INFORME DE CONTROL ESPECÍFICO N° 038-2024-2-2931-SCE

SERVICIO DE CONTROL ESPECÍFICO A HECHOS CON PRESUNTA IRREGULARIDAD
MUNICIPALIDAD DISTRITAL DE SAN PEDRO DE CORIS
SAN PEDRO DE CORIS - CHURCAMPA - HUANCAVELICA

EJECUCIÓN DE LA OBRA: "MEJORAMIENTO Y AMPLIACIÓN DEL SISTEMA DE AGUA POTABLE EN EL ANEXO DE UNIÓN PANTY Y CREACIÓN DEL SISTEMA DE ALCANTARILLADO SANITARIO EN LOS ANEXOS DE UNIÓN PANTY Y SACHARACCAY, DISTRITO DE SAN PEDRO DE CORIS, PROVINCIA DE CHURCAMPA - HUANCAVELICA"

Fotografía n.° 3
Reservorio proyectado de Matachin - Unión Panty

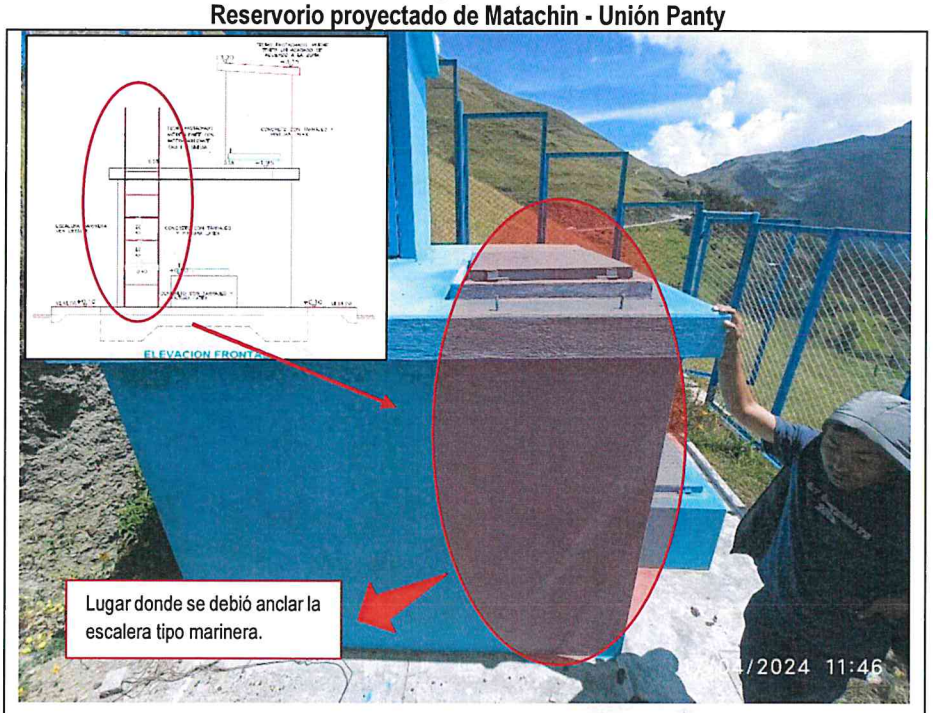
Sin embargo, de la inspección física[11] efectuada por la Comisión de Control, se evidenció que dicha partida no fue ejecutada, evidenciando la falta de suministro e instalación de la escalera tipo marinera, ya que ésta debió de estar anclada a la estructura, tal como se visualiza a continuación:

Comentario: Se advierte la falta de ejecución de la escalera tipo marinera, ya que esta no encuentra fijada en la estructura.
Ubicación: 558359 Este – 8607710 Norte.
